070-6115 BPlan Laufener Straße **Stellungnahme zur Bauleitplanung des AB321 Immissionsschutz**

der Arbeitsbereich 321 Immissionsschutz des LRA Berchtesgadener Land hat mit seiner Stellungnahme AB 311.1 BLP 785-2020 vom 07.01.2021 Stellung zum Bebauungsplan „Laufener Straße Ost“ genommen. Dabei wurde auch angeregt, zu klären, ob die in unserem Gutachten 070-6115-05 vom November 2020 festgestellte Einhaltung der Immissionsrichtwerte belastbar sind. Hierzu im Einzelnen:

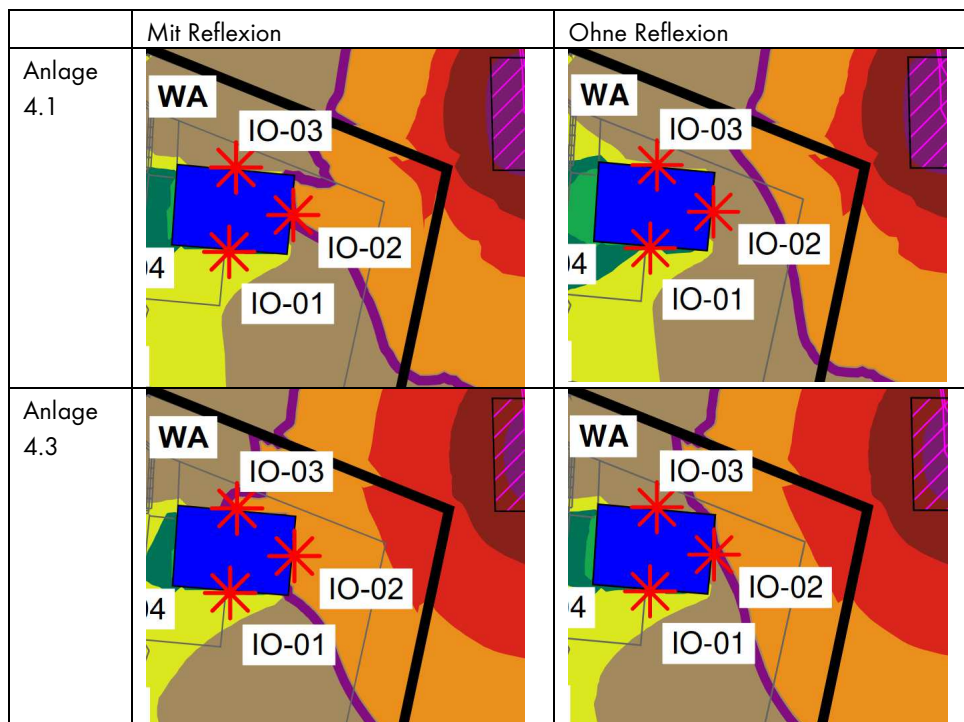
Beurteilung auch Bereiche mit teils höheren Immissionen (hier: Fassadenabschnitte zwischen den IO'en 2 und 3 für Gewerbelärm) offenbar nicht weiter betrachtet. Hinzu kommt, dass die im Gutachten festgelegten Immissionspunkte am geplanten Gebäude und nicht an den vorgesehenen Baugrenzen gelegt wurden. Insofern ist auch fraglich, ob die ausgewählten Immissionspunkte für die Beurteilung repräsentativ sind und eben auch die Bereiche mit potentiellen Immissionsorten entsprechend erfassen, für die die höchsten Belastungen zu erwarten sind.

Bei der Wahl der Immissionsorte wurden nicht die Fassaden der vorgeschlagenen Gebäude gewählt sondern tatsächlich die Baugrenzen. Dies ist aus den Lageplänen in der Anlage des schalltechnischen Gutachtens nicht eindeutig zu erkennen, da die Modellgebäude in den Plänen nicht transparent dargestellt werden und die zugrunde liegende Planzeichnung daher nicht sichtbar ist. Zur Verdeutlichung ist daher im Folgenden noch einmal ein Screenshot des Rechenmodells mit Planzeichnung als Hintergrund dargestellt:

Die grün schraffierte Fläche ist das Modellgebäude und die grün ausgefüllten Kreise die Immissionsorte. Diese liegen an den Baugrenzen.

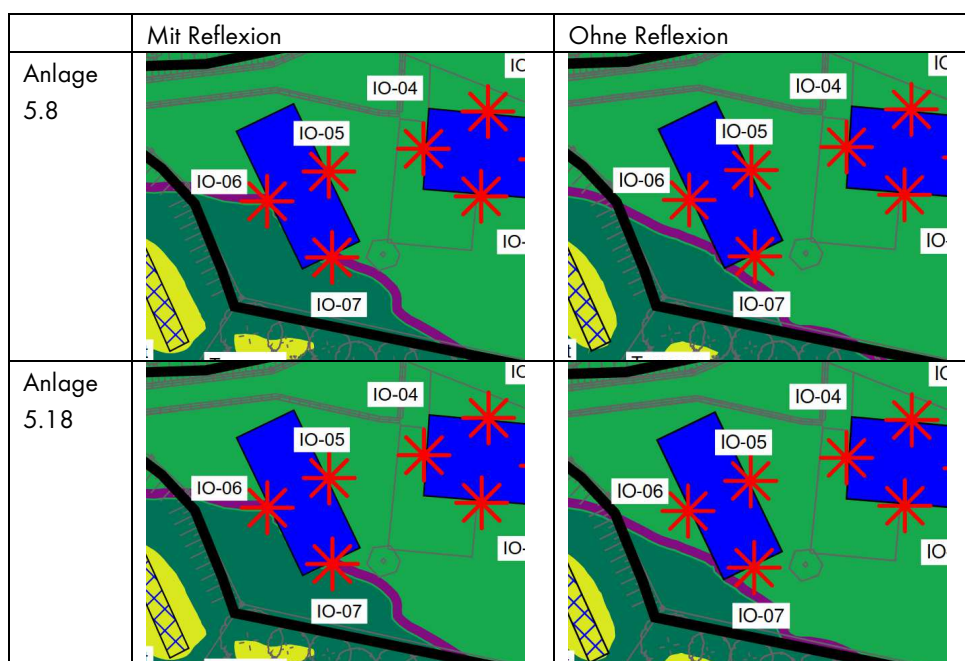
- Die IRW der 18. BImSchV (Sportanlagenlärm) für ein WA können zwar nach den Aussagen im Gutachten selbst eingehalten werden (vgl. auch Tab. 11 und 12), jedoch sind nach den anhängenden Rasterlärmkarten (vgl. Anlage 5.8 und 5.18) wohl doch teilweise Überschreitungen am geplanten westlichen Gebäude zu erwarten. Darüber hinaus werden durch die punktuelle Betrachtung bei der Beurteilung von Immissionsorten (mittig der geplanten Hausfassaden) auch Bereiche mit teils höheren Immissionen (hier: Fassadenabschnitte zwischen den

IO'en 6 und 7 für Sportanlagenlärm) offenbar nicht weiter betrachtet. Insofern ist auch fraglich, ob die ausgewählten Immissionspunkte für die Beurteilung repräsentativ sind und eben auch die Bereiche mit potentiellen Immissionsorten entsprechend erfassen, für die die höchsten Belastungen zu erwarten sind.

Auch hier ergeben sich durch die Reflexionen an der eigenen Fassade in den Rasterkarten Überschätzungen der Beurteilungspegel. Eine Gegenüberstellung mit und ohne Reflexionen an der eigenen Fassade zeigt folgende Abbildung:

Ohne die Berücksichtigung der Reflexion an der eigenen Fassade ergeben sich auch hier keine Fassadenabschnitte mit Überschreitungen der Immissionsrichtwerte.
